## 改善箇所説明図

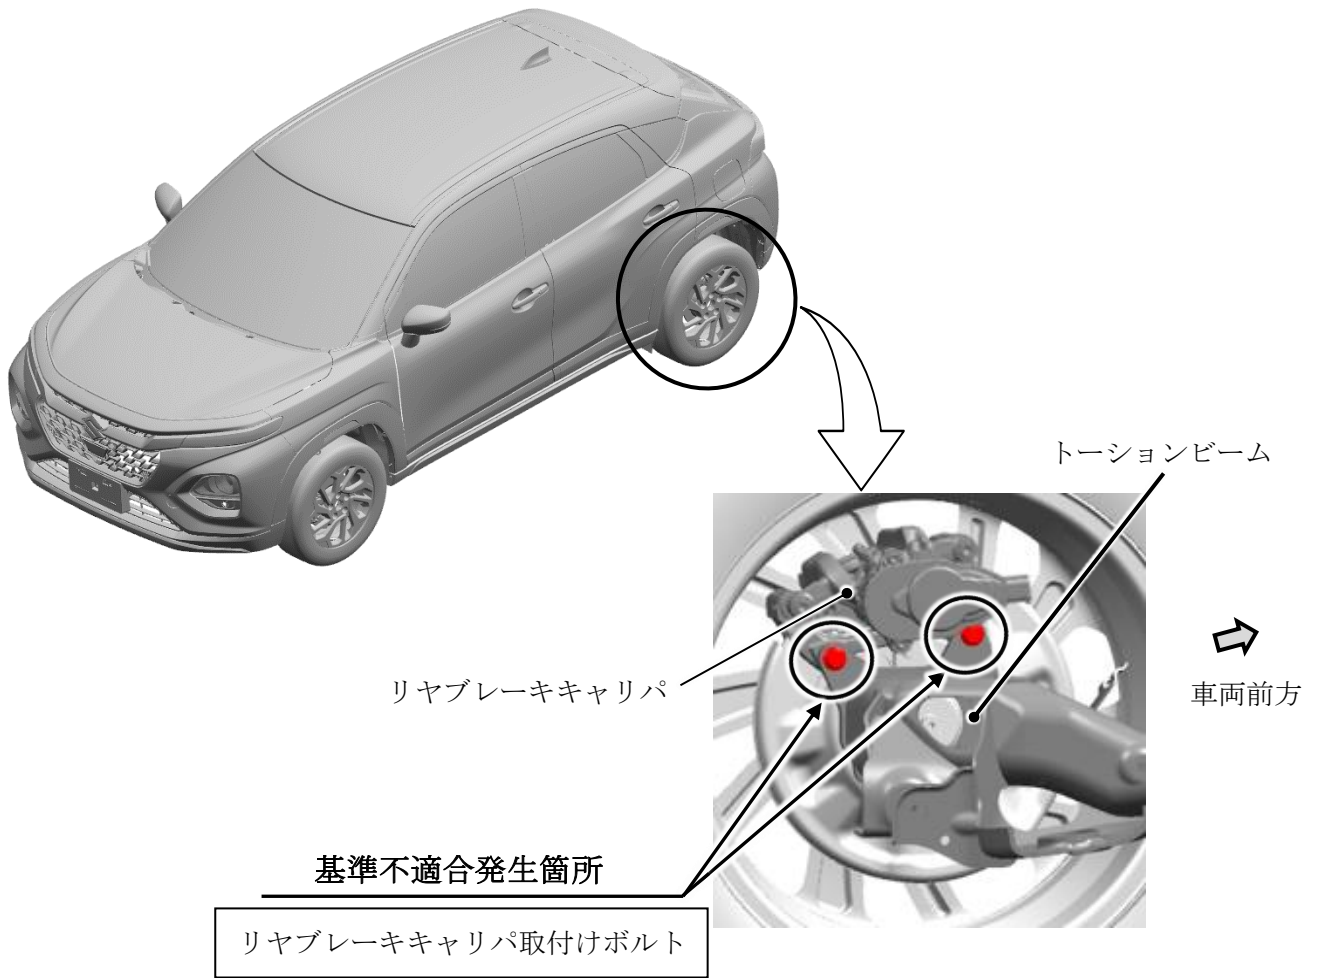
リヤブレーキキャリパにおいて、当該キャリパの取付けボルトの締め付け作業が不適切なため、締め付けトルクが不足しているものがある。そのため、そのままの状態で使用を続けると、当該ボルトが緩み、制動時や段差乗り越え時に異音が発生し、最悪の場合、当該ボルトが脱落して、制動力が低下するおそれがある。

全車両、当該ボルトを点検し、締め付けトルクが不足している場合は、当該ボルトを新品と交換し、規定トルク値で締め付ける。
